Informacja nr 2

W związku z przysłanymi zapytaniem dot. postępowania pn. „Remont i wyposażenie świetlic wiejskich na terenie Gminy Nowy Korczyn” Gmina Nowy Korczyn udziela wyjaśnień jak poniżej:

PARCHOCIN – WYKAZ STOLARKI OKIENNEJ
(elew. wsch. i pld.)

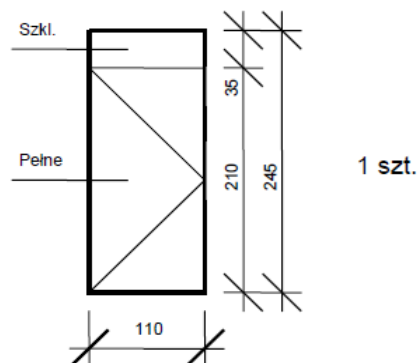
3. Prosimy o zamieszczenie wykazu stolarki budowlanej.

Odpowiedź:

BŁOTNOWOLA – WYKAZ STOLARKI OKIENNEJ (elev. płn. i zach.)

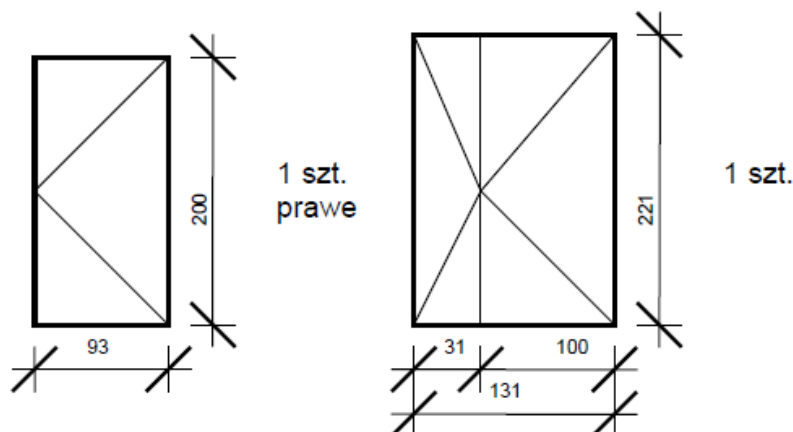
4. Prosimy o zamieszczenie wykazu stolarki budowlanej.

Odpowiedź: Poniżej załączono zestawienie stolarki. Wycenę należy dokonać na podstawie zestawienia stolarki
